改善箇所説明図

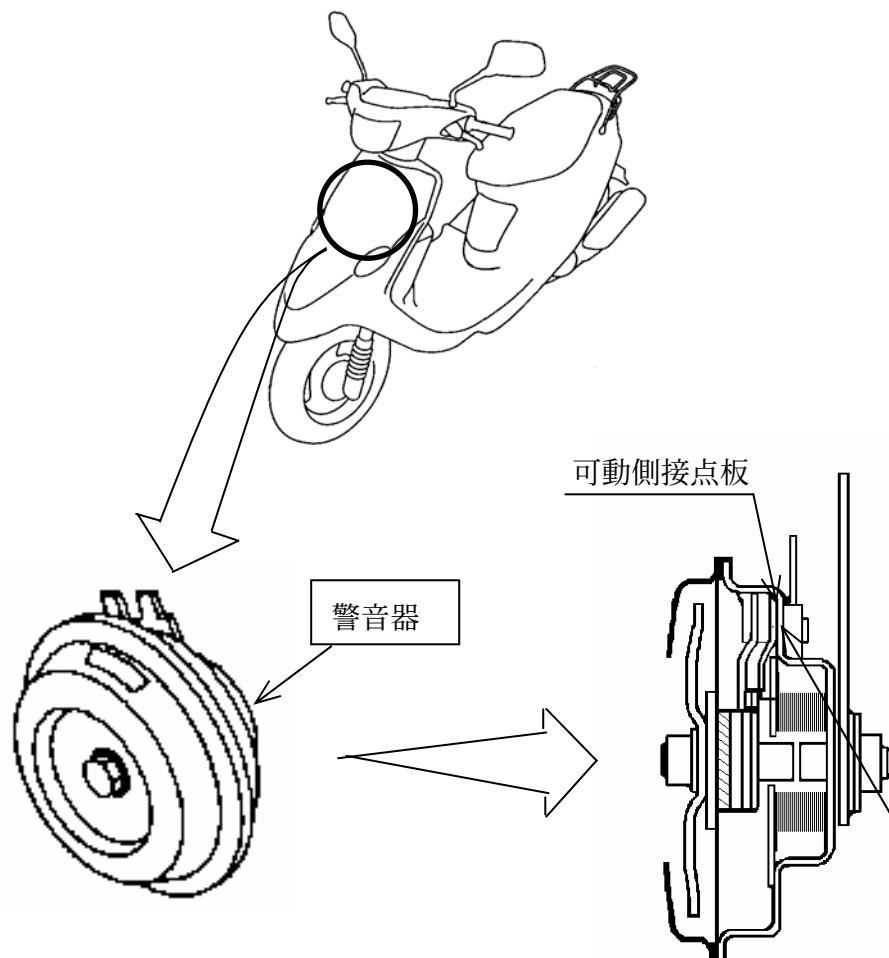
基準不適合発生箇所

警音器内部の可動側接点板の加工不良により、当該接点板の形状が不適切なものがあるため、そのまま使用を続けると、当該接点板に亀裂が発生し、警音器が鳴らなくなるおそれがある。

改善の内容： 全車両、警音器を良品と交換する。

識別：警音器中心部のボルトの頭部に白ペイントを塗布する。
